Новая версия терминала tHT

Предыдущая версия 1.026 ---> Новая версия 2.028

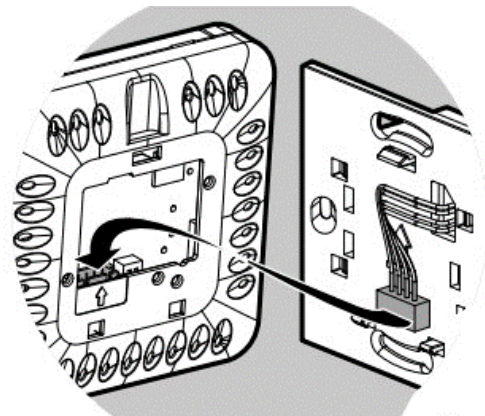
Добавлены новые опции для режима FAN/HEATING, теперь доступны следующие варианты:

- Минимальная скорость вентилятора
- Средняя скорость вентилятора
- Максимальная скорость вентилятора
- Автоматический выбор скорости вентилятора
- Выключено

Auto
иконка скорости не отображается
